Installation électriques à basse tension et à très basse tension (Livre 1 AR 8/9/2019) - Direction générale de l'énergie

📍 **Lieu du contrôle:** RUE DES CHÊNES 2 4520 WANZE Belgique

📄 **Type de contrôle:** Visite périodique (Livre 1 6.5)

📅 **Date du contrôle:**
21/05/2025

Tableau 1

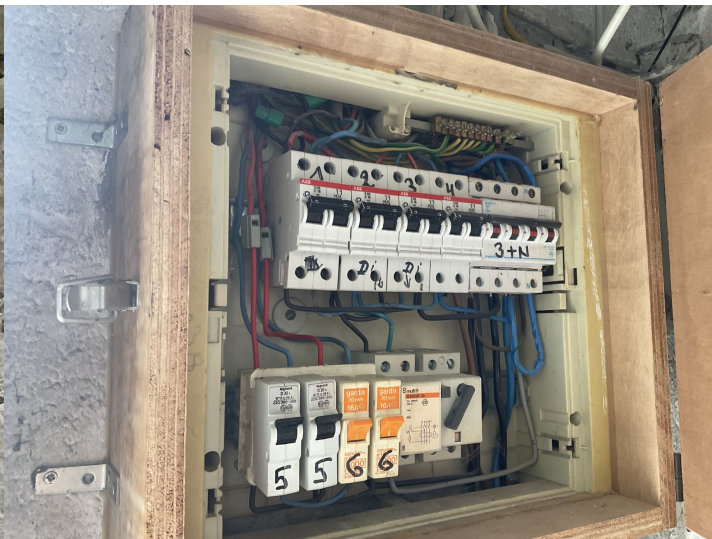
F. Tableau électrique		
	La tension nominale doit être affichée de manière apparente en un endroit judicieusement choisi.	
	Remplacer le tableau, le degré de protection contre le contact direct n'est pas suffisant.	L1: 5.3.5.1.
	(Re)placer la porte et/ou l'écran de protection du tableau. Possibilité de contact avec des pièces nues sous tension.	L1: 4.2.2.3.; 5.1.4.; 5.3.5.1.; L3: 4.2.2.2.; 5.1.4.
